**Forum mondial de l'harmonisation des Règlements
concernant les véhicules**

Questions diverses**Proposition de complément 1 à la série 03 d'amendements
au Règlement ONU n° 58 (Dispositifs arrière de protection
antiencastrement)****Communication de l'expert de la Finlande***

Annexe 7, tableau, lire :

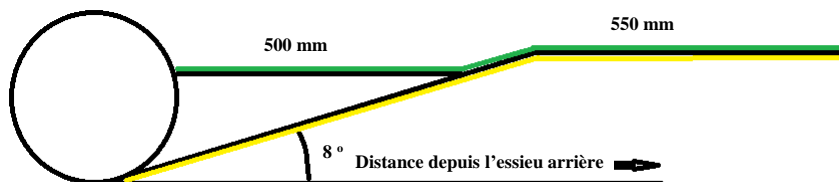
1. Le paragraphe 2.4 énonce les cas où les véhicules tout-terrain de la catégorie G doivent être considérés comme répondant aux conditions relatives à la garde au sol. La mention « ci-dessus » est remplacée par une expression plus générale, à savoir « dans le présent Règlement ». En outre, la modification du tableau de l'annexe 7 (Prescriptions applicables aux différentes catégories de véhicules) a pour objet de préciser les prescriptions du présent Règlement qui s'appliquent aux véhicules de catégories M₁G, N₁G, M₂G, N₂G, M₃G et N₃G. Il n'est fait référence au paragraphe 2.4 que dans la colonne du tableau appropriée, « Garde au sol avant l'essai ».

Catégorie ou type de véhicule	Géométrie visée au paragraphe			Force d'essai mentionnée au paragraphe
	Hauteur de section	Garde au sol avant l'essai	Distance horizontale entre l'arrière du dispositif arrière de protection antiencastrement et l'arrière du véhicule	
M, MG, N ₁ , N ₁ G, N ₂ avec un PTC* < 8 t, N ₂ G avec un PTC* < 8 t, O ₁ , O ₂ G	2.3/ 2.4 / 7.1/25.5	2.3/2.4/ 16.2/25.2	2.3/ 2.4 / 16.4/25.3	A5/3.1.1 à 3.1.2
N ₂ avec un PTC* > 8 t, N ₂ G avec un PTC* > 8 t, N ₃ , N ₃ G	7.1 ou 25.5	2.4 / 16.1 ou 25.1	16.4 ou 25.3	A5/3.1.1 à 3.1.2
O ₃ , O ₄	7.1 ou 25.5	16.1/16.2 ou 25.1/25.2	16.4 ou 25.3	A5/3.1.1 à 3.1.2
Véhicules spéciaux (voir annexe 6)	7.1 ou 25.5	16.1/16.2 ou 25.1/25.2	16.4 ou 25.3	A5/3.1.3
